TITLE: APRDL_2016_4L

Date: 19.03.2019 15:15 Sheet:

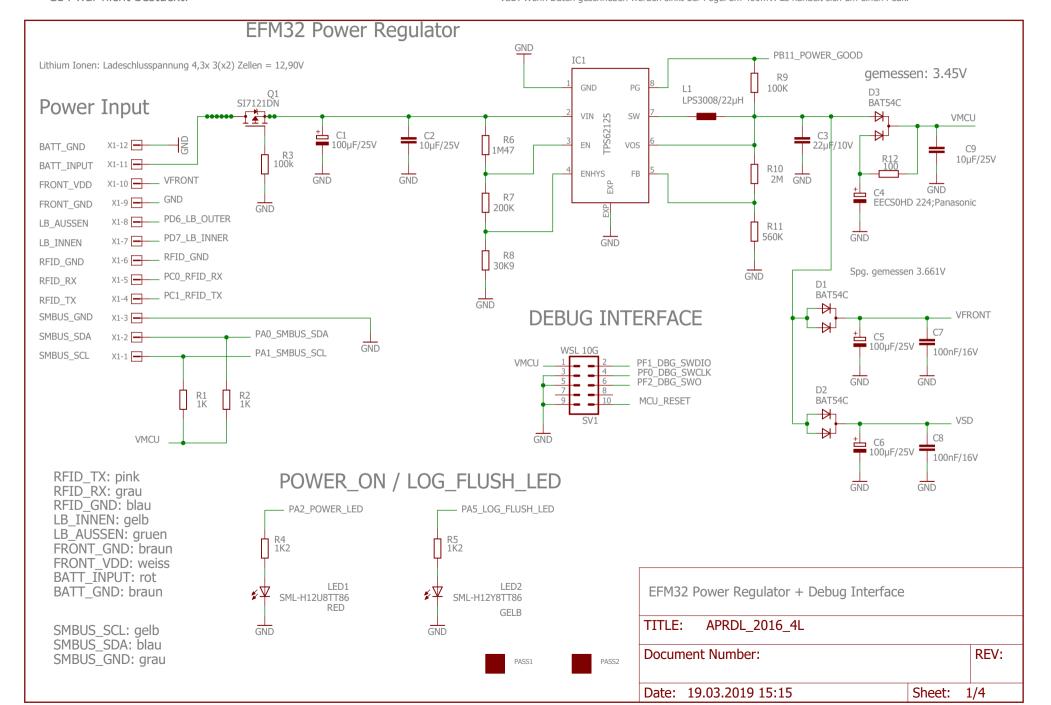
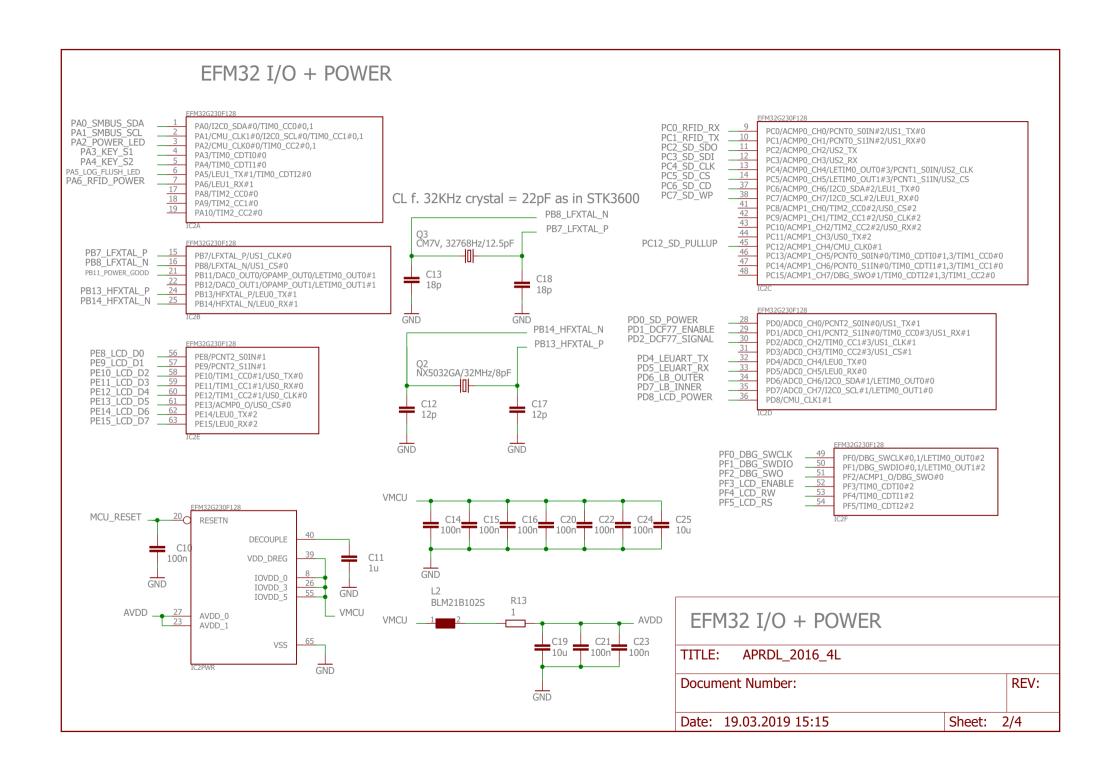
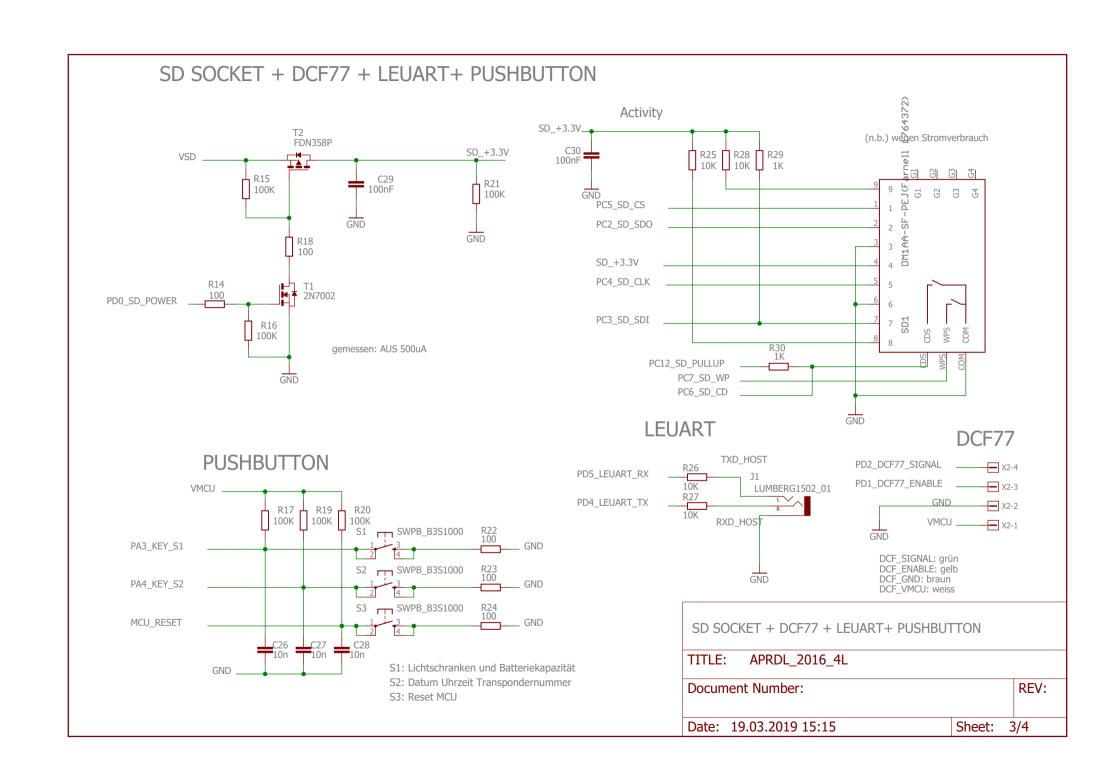
Nicht nötig im Moment PC10 und PC11 US0_RX#2 Anschluss nur an neue 5 polige Schraubklemme.

VMCU:Bei der Initialiserung der DCF77 und beim Schreibvorgang der SD Karte bekommt man 50mV Rechtecke oder einen Peak. VFRONT: Wenn RFID an sinkt der Pegel um 200mV, bis RFID Reader aus. VSD: Wenn Daten geschrieben werden sinkt der Pegel um 400mV. Es handelt sich um einen Peak.

gemessen: AN 342uA
